**Asunto: Falta de accesibilidad de aceras y pasos de peatones en la calle Tirso de Molina de Palencia**

De nuevo nos dirigimos a V.I. en relación con el expediente que se tramita en esta Institución con el número **1828/2020**, referencia a la que rogamos haga mención en ulteriores contactos que llegue a tener con nosotros.

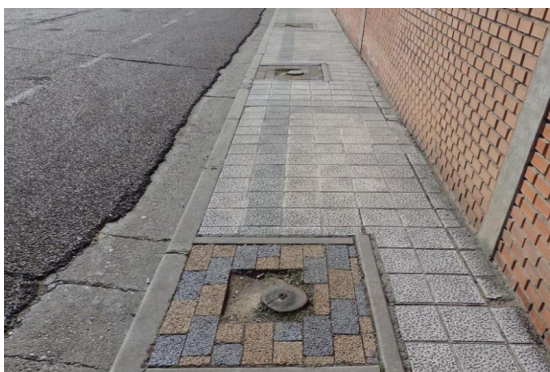
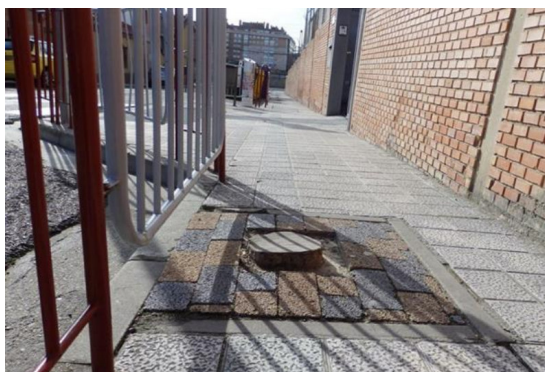
**1. Las aceras** de la calle son estrechas. La aneja al Colegio XXX cuenta con 1,45 metros y la contraria mide 1,15 metros, no cumpliendo, por tanto, el ancho de 1,80 metros exigido legalmente.

Con la finalidad de aumentar el ancho útil de la acera en la que se ubica el citado centro escolar, se procedió por el Ayuntamiento a la tala de los árboles existentes. Si bien falta por retirar sus tacones, generando un riesgo evidente de caída para los transeúntes.

2. El **paso de peatones** que atraviesa la calle Ramón de Campoamor tampoco cumple la normativa de accesibilidad, al estar mal rebajado y carecer de pavimento táctil.

**1. Eliminar o retirar los tacones de los árboles existentes en las aceras de la citada vía pública y, si fuera posible, adaptar su espacio a la anchura libre de paso exigida, asegurando en cualquier caso que el tránsito de peatones pueda realizarse de forma continua, segura y autónoma en todo su desarrollo.**

**2. Diseñar e instalar con los requisitos de accesibilidad exigidos los necesarios vados peatonales en el paso de peatones que atraviesa la calle Ramón de Campoamor, y señalizarlos con pavimento táctil, garantizando la continuidad e integridad de la zona en la transición entre la acera y la calzada.**
